**Réponses à l'Avis délibéré de la
Mission régionale d'autorité environnementale
Provence-Alpes-Côte d'Azur du 24 novembre 2023**

**Projet de création
Zone d'Aménagement Concerté (ZAC) des Lauves
Saint-Paul-Lez-Durance (13)**

Le 24 novembre 2023, la mission régionale d'autorité environnementale (MRAe) a rendu son avis n° MRAe 2023APPACA61/3548 sur l'étude d'impact du projet de création de la ZAC des Lauves, sur la commune de Saint-Paul-Lez-Durance.

Etude Risques Incendie (MTDA) : Schéma d'intention de la défendabilité du projet à mettre en œuvre

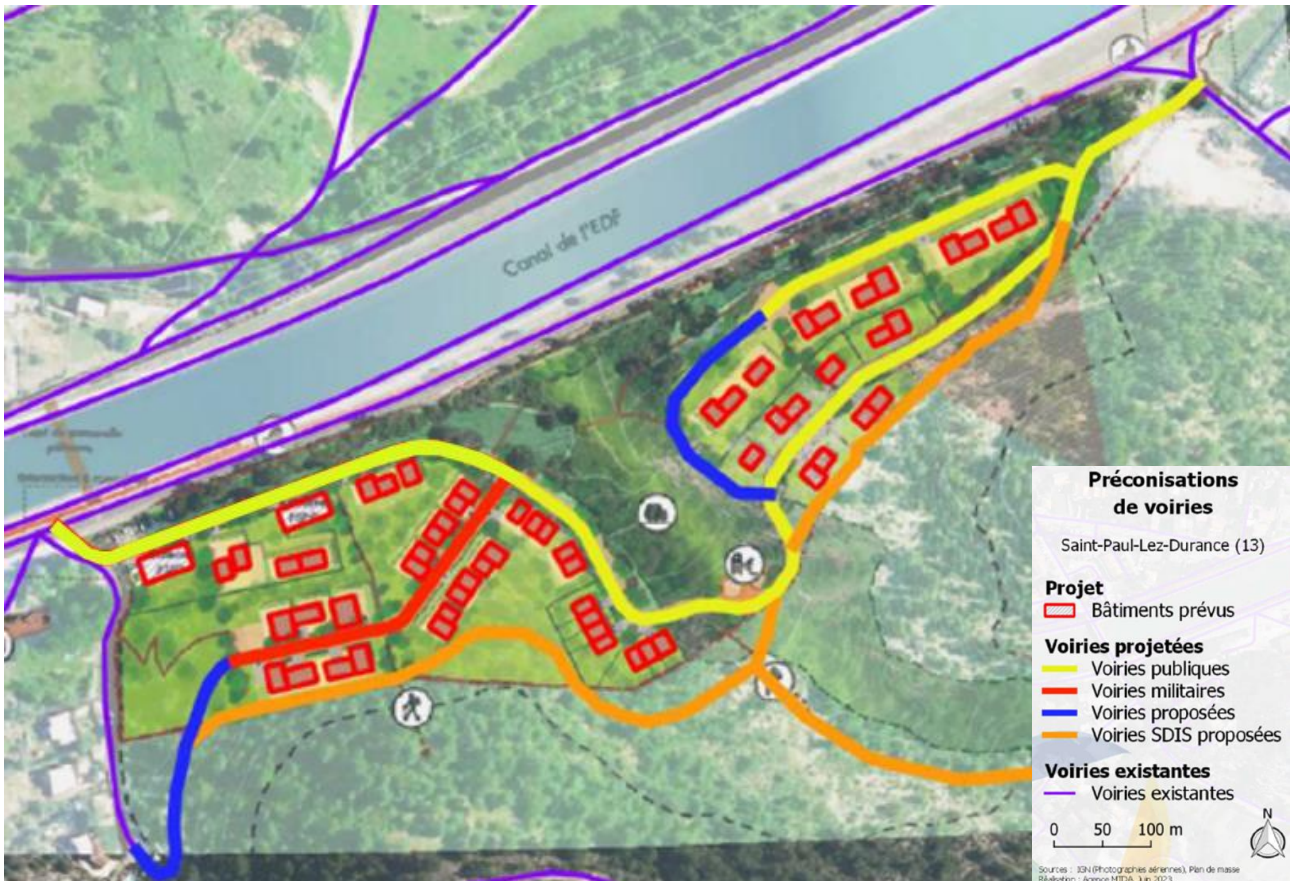
Dans son [avis sur l'élaboration du plan local d'urbanisme intercommunal du Pays d'Aix en date du 26 juillet 2023](#), la MRAe indiquait que « plusieurs secteurs de projet sont situés en interface avec un massif forestier et donc fortement soumis au risque d'incendie de forêt (aléa fort à exceptionnel). Certaines communes sont particulièrement concernées, il s'agit par exemple [...] [de] Saint-Paul-Lez-Durance (Les Lauves) [...]. Pour la MRAe, hormis dans les cas de secteurs couverts par des PPR¹ (servitude d'utilité publique), le PLUi ne justifie pas la prise en compte effective de ces risques naturels dans ses choix d'aménagement alors même qu'il revient au PLUi, en tant que document de planification, d'éviter ou de limiter l'urbanisation de zones particulièrement exposées ».

Cette étude d'impact a été réalisée durant l'année 2022 au moment de la validation de la programmation du projet. Parallèlement, le projet a été affiné et travaillé en lien avec le Pole risque de la DDTM 13 pour mesurer, intégrer et préserver le secteur vis-à-vis du risque incendie feux de forêt. Courant de l'année 2023, en accord avec la DDTM13, une étude spécifique a été réalisée pour étudier l'impact du projet vis-à-vis du

risque. Les résultats de l'Etude sur le risque feux de forêt démontrent que l'urbanisation du site permet par des aménagements spécifiques de réduire le risque initial (subi). La prise en compte du risque dans l'aménagement par la création d'une défendabilité spécifique (voies et pistes) permet de protéger la colline du risque subi feux de forêt. De l'aléa fort à exceptionnel, le risque subi sera dorénavant considéré, en l'état, comme de niveau faible (par Mistral) à moyen (par vent du sud est) ; ce qui par une prise en compte du risque dans les aménagements projetés permet de sécuriser le secteur.

Ainsi, l'aménagement de voies et pistes de sécurisation permettent de créer une interface de mise à distance et d'intervention aux services de secours. Les éléments techniques ainsi que le schéma évolué sont versés aux réponses en pièces annexes.

Source Métropole : Schéma d'intention d'intégration des pistes nécessaires à la défendabilité

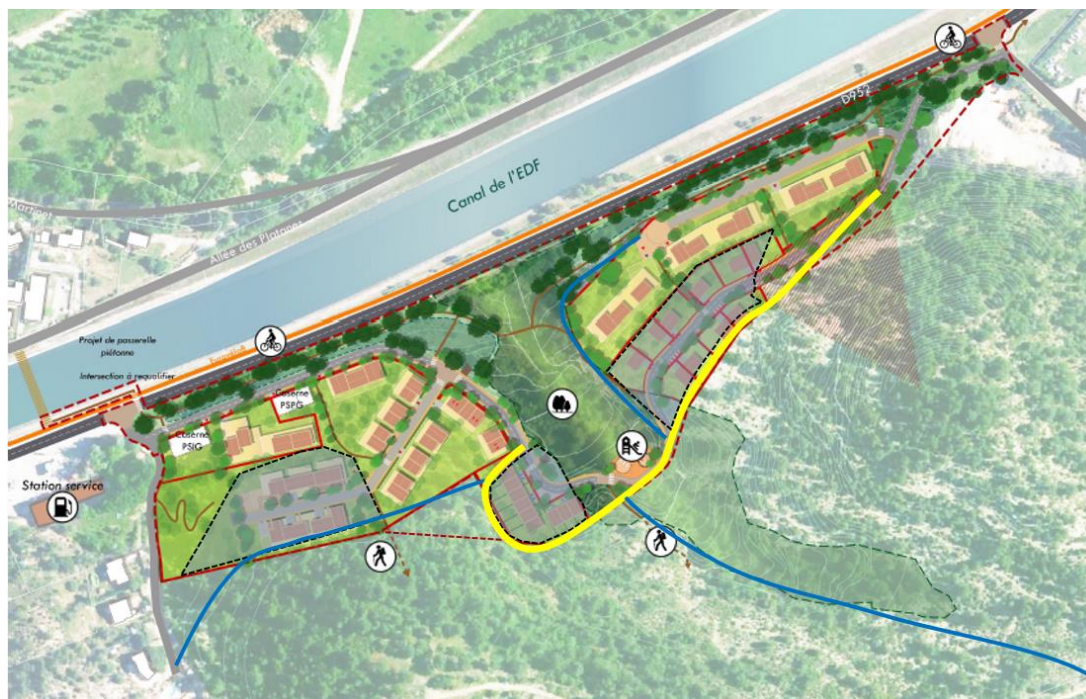
La MRAe recommande d'actualiser l'étude d'impact vis-à-vis du risque feu de forêt dès la prochaine demande d'autorisation, afin d'analyser les effets (induits et subis) des aménagements projetés vis-à-vis du risque de feu de forêt et d'exposer les mesures portant sur la prévention de ce risque.

Pour faire suite au chapitre 1.7, l'étude d'impact a été réalisée au moment de la validation de la programmation du projet. Parallèlement, le projet a été travaillé pour intégrer les résultats de l'étude sur le risque feux de forêt. Dorénavant, le projet s'attache à prendre en compte la défendabilité du site que ce soit pour la colline et son massif forestier mais également pour les logements.

L'Etude du risque préconise une sécurisation du secteur par le traitement de l'interface entre le massif et les futurs logements. Il convient de déployer des pistes pour mettre à distance et séparer l'emprise bâti et permettre aux services de secours pouvoir se déployer et d'intervenir rapidement. La protection et la sécurisation du secteur permettent de diminuer le risque induit. Il est préconisé détendre l'OLD de 50 à 100m pour diminuer le risque de départ de feux.

Ainsi, l'aménagement de voies et pistes de sécurisation permettent de créer une interface de mise à distance et d'intervention aux services de secours. Les éléments techniques ainsi que le schéma évolué sont versés aux réponses en pièces annexes.
